CONCEPTO TÉCNICO DE REVISIÓN DE ESTUDIO PARTICULAR DE AMENAZA Y RIESGO POR FENÓMENOS DE REMOCIÓN EN MASA EN FASE II	Código:	GPR-FT-08
		Versión:	04
		Fecha de Revisión:	21/06/2011

1.1 CONCEPTO TÉCNICO No. CT:	CT-7310
1.2 ÁREA:	Análisis y Mitigación del Riesgo
1.3 COORDINACIÓN:	Estudios y Conceptos
1.4 REFERENCIA CRUZADA RADICADO FOPAE:	2013ER17775
1.5 RESPUESTA OFICIAL No.	RO-65997

2.1 SOLICITANTE:	COMMERCIAL ARCHITECTURE Com-Ark
2.2 PROYECTO:	Reserva de la Conejera sector de Tuna Alta
2.3 LOCALIDAD:	11. Suba
2.4 UPZ:	27. Suba
2.5 BARRIO O SECTOR CATASTRAL:	Sector Catastral Tuna Alta
2.6 DIRECCIÓN:	Calle 159 A Bis No 90 A-89 manzana 05, lote 01 y carrera 90 No 157 - 25 manzana 46, lote 02
2.7 CHIP:	AAA0132CJBS y AAA0144KBEA
2.8 ÁREA (Ha):	Lote 1≈1.803 Lote 2≈ 0.614 Total ≈2.422
2.9 FECHA DE EMISIÓN:	14 de marzo de 2014
2.10 EJECUTOR DEL ESTUDIO:	Espinosa & Restrepo

El presente concepto técnico corresponde a la **PRIMERA** revisión realizada por el Fondo de Prevención y Atención de Emergencias – FOPAE al Estudio de Amenaza y Riesgo por Fenómenos de Remoción en Masa FASE II, titulado "ESTUDIO DETALLADO DE AMENAZA Y RIESGO POR FENÓMENOS DE REMOCIÓN EN MASA PROYECTO RESERVA DE LA CO

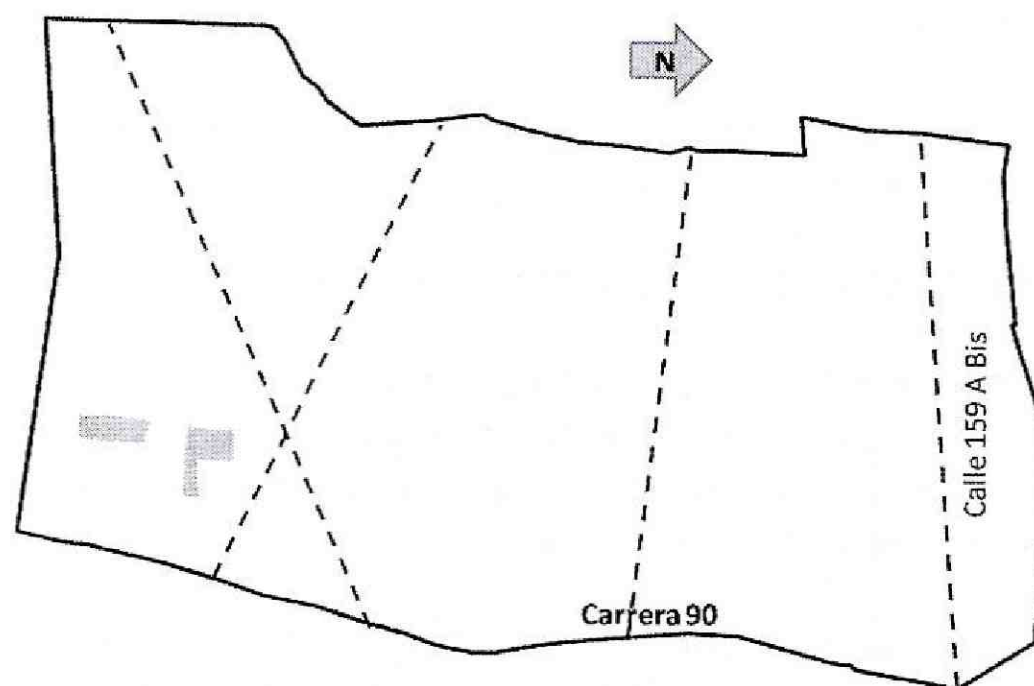
- El consultor debe incluir en el Anexo II la citada comparación (ver numeral 4.1 del estudio) de superficies de falla.
- Se debe precisar y argumentar cuál(es) son las superficies de falla más probable y definir cuántos y cuáles son los modelos geológico-geotécnicos que existen en el sector y se implementarían en el análisis de estabilidad. El anterior ajuste, debe tener en cuenta las observaciones del presente concepto técnico que se relacionan con movimientos en masa de tipo reptación, caída de roca, flujos y deslizamientos que han sido identificados.

- Se solicita al consultor que detalle y adjunte los argumentos técnicos utilizados para calibrar el modelo geológico-geotécnico planteado.
- El FOPAE solicita al consultor incorpore a los análisis de estabilidad los perfiles BB' y CC' para los dos escenarios y bajo las condiciones normales y extremas. En este mismo sentido se solicita que se adicionen cuatro (4) secciones para evaluar la estabilidad y de esta manera se verifiquen algunos sectores en los cuales el espaciamiento de las secciones es considerable para el detalle solicitado; la solicitud del FOPAE busca que la zonificación de amenaza cuente con mayor soporte técnico en estos sectores. A continuación se presentan las secciones sugeridas:
